**EDDB Berlin Brandenburg**

**Punkte zu denen das Bundesaufsichtsamt für Flugsicherung  
mit dem Aufklärungsschreiben vom 04.11.2011  
die DFS GmbH um Aufklärung gebeten hat:<sup>1</sup>**

<sup>1</sup> BAF | Festlegung von Flugverfahren für den Verkehrsflughafen Berlin Brandenburg (BER), 26.01.2012, S. 7-8, Aktenzeichen LFR/1.3.10/0013/11

## Abwägung BER

# Steigverhalten in Berlin/Schönefeld

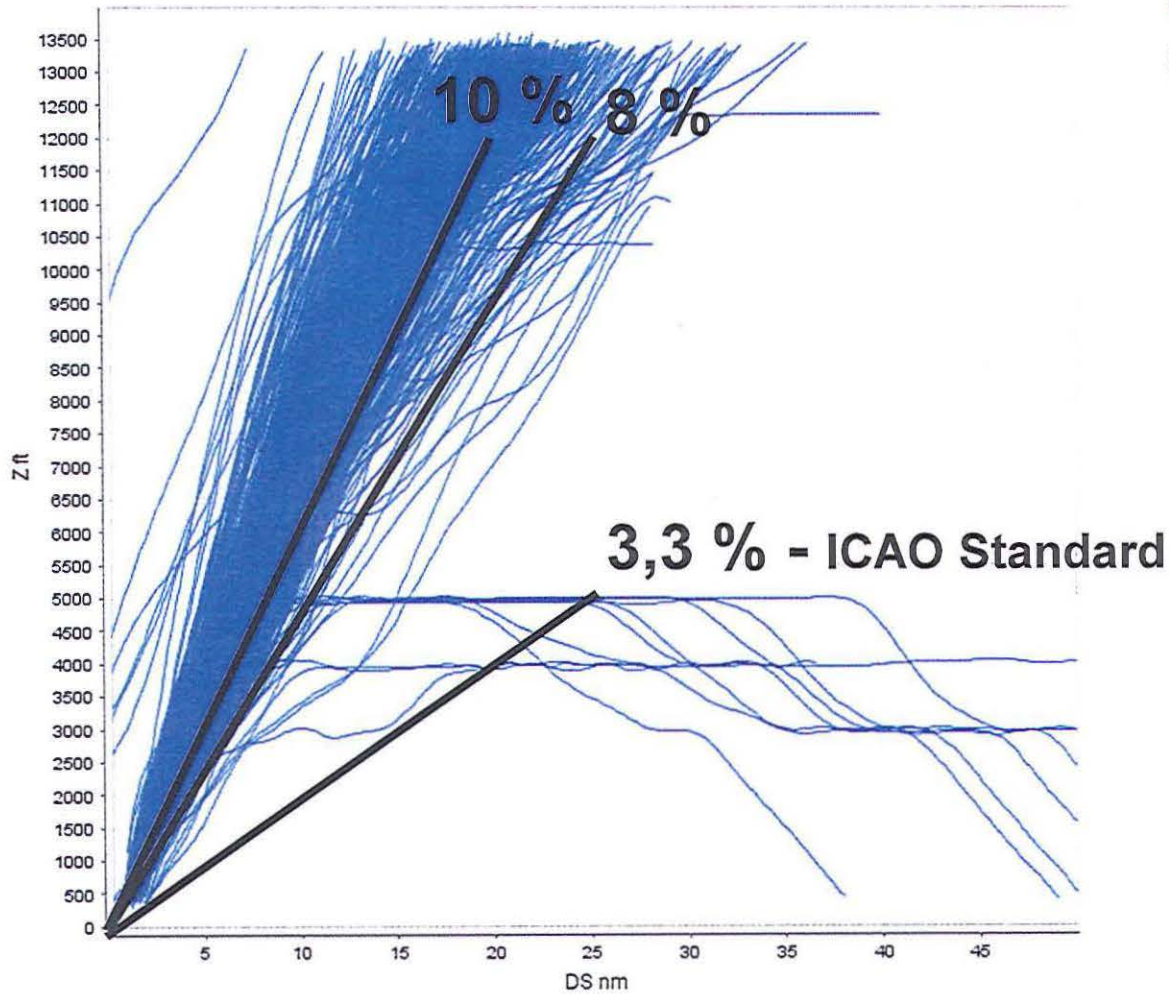
1. Lärmabwägung zu den Änderungen der Flugverfahren, die die DFS in der Sitzung der Fluglärmkommission am 26.09.2011 vorgestellt hatte
2. Analyse der Auswirkungen, falls bei einem bestimmten Flugverfahren ein Mindeststeiggradient (Procedure Design Gradient – PDG) von 10% vorgeschrieben würde

Eine aktuelle Auswertung der Abflugbewegungen am Flughafen Berlin/Schönefeld hat ergeben, dass schätzungsweise 90 % der Abflüge bereits mit einem Steiggradienten von mehr als 8% bis zu einer Höhe von 10.000 ft steigen (siehe Anlage). Die Mehrheit dieser Abflüge steigt sogar mit einem Steiggradienten von 10%. Dabei sollte hervorgehoben werden, dass die veröffentlichten Verfahren keinen vorgeschriebenen Steiggradienten beinhalten, also nur der ICAO Standard von 3,3% verpflichtend ist.

Durch den homogenen Flugzeugmix (Großer Anteil von B737 / A319/320/321) ist zu erwarten, dass bei einem Steiggradienten von 10% auf der Müggelseeroute zusätzlich ca. 3 – 5% der abfliegenden Luftfahrzeuge die Ausweichroute abfliegen müssten.

In der beigegefügtten Anlage zu 2. ist dargestellt, mit welchem Steiggradienten Abflugverfahren geflogen werden, wenn kein Steiggradient explizit festgelegt wurde.
